Comisión Provincial de Patrimonio Histórico de Málaga

Sesión Ordinaria 11/2022 de 01 de julio de 2022

ACTA

3.- Expte. IN210630. REFORMA DE VIVIENDA EN VILLANUEVA DE CAUCHE en el entorno del Castillo de Cauche, inscrito como BIC en el Catálogo General del Patrimonio Histórico Andaluz con la categoría de Monumento. ANTEQUERA

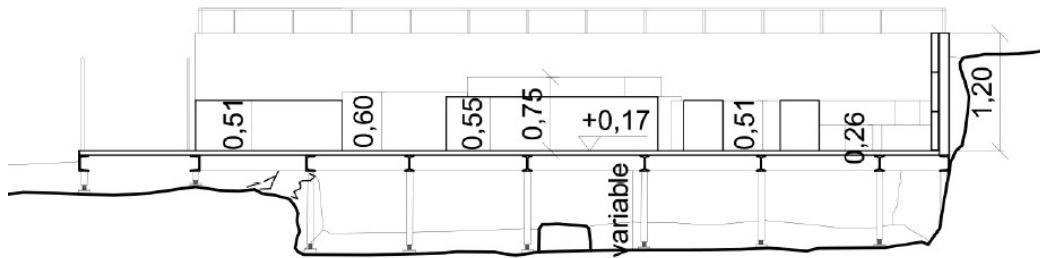
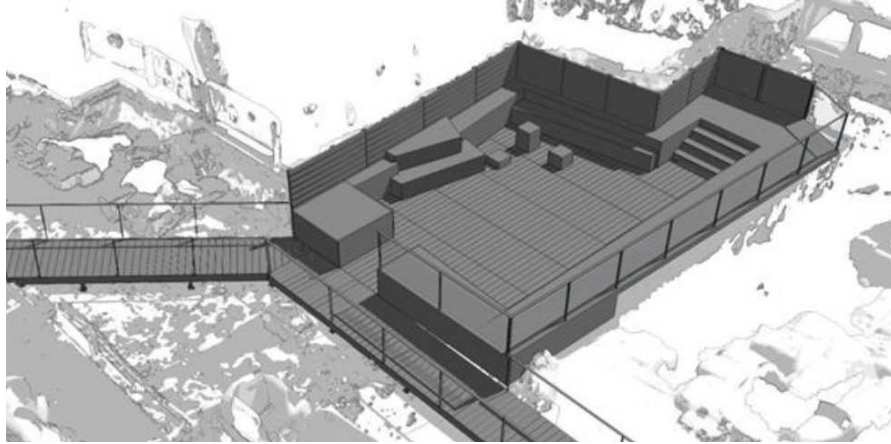
En relación con el PB, con fecha de **4/01/2021** los Servicios Técnicos de esta Delegación analizaron su contenido y **emitieron un informe de reparos**.

- Conservación de los restos arqueológicos y consolidación del terreno del terreno (talud natural o perfiles arqueológicos), respuesta a los puntos 1, 2 y 3 del Programa: Se detectan dos tipos de perfiles: el tipo 1, perpendicular al trazado de la calle Alcazabilla con una altura de 1m y el tipo 2, que parte de la calle y rodea la zona de contemplación.
El tipo 1, en las inmediaciones de las piletas, está realizado con fábrica de mampuestos de piedra tomados con mortero de cal. Presenta disgregación, falta de juntas, descohesión y presencia biológica. Se propone frenar su degradación con acciones de consolidación.
El tipo 2 tiene una altura aproximada de 1,6m. Aquí se proyecta una consolidación previa, la colocación de una malla geotextil de 150g/m2, fijada al perfil con anclajes de varillas de fibra de vidrio de 06. Colocación de un tubo drenante, sobre cama de arena, cubierto por capa de grava, creando un espacio intermedio a rellenar con una mezcla de arena y arlita. Como acabado se prevé un muro de placas de aluminio sujetas a perfiles metálicos verticales, soldados a perfiles horizontales, que también servirá de apoyo al pavimento de la nueva estancia.

- Comunicación entre espacios, actuaciones en respuesta al punto 5 del Programa: pasarela que unirá la *scaena* con la pasarela de lamas de madera que se dirige hacia la salida, apoyada en patas telescópicas, sobre tacos de neopreno y caucho sintético evitando el tránsito por el *aditus*.

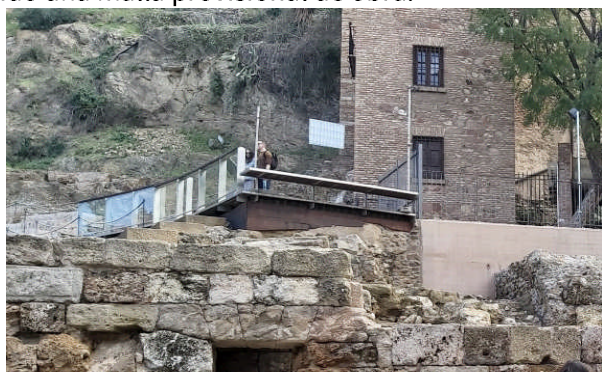
2. En relación con el punto 3 de consolidación del terreno (taludes o perfiles arqueológicos), se advirtió que se había dejado sin resolver la esquina de encuentro con la calle Alcazabilla (mostrada en la imagen) donde el desprendimiento del terreno ha provocado la fractura del murete de la calle, debiendo resolverse su correcto apoyo.

En relación con el sistema de anclaje de la malla geotextil al terreno con varillas de fibra de vidrio, se advirtió que la introducción de las mismas en el terreno sin excavar podría suponer una agresión a posibles restos aún por descubrir, dependiendo del número de varillas, situación y profundidad. La definición de estas determinaciones serían objeto del Proyecto de Ejecución; no obstante, al ser cuestiones decisivas para la aceptación de la solución, se solicitó que de forma previa a su redacción se remitirse documentación suficiente para verificar y aceptar su viabilidad.
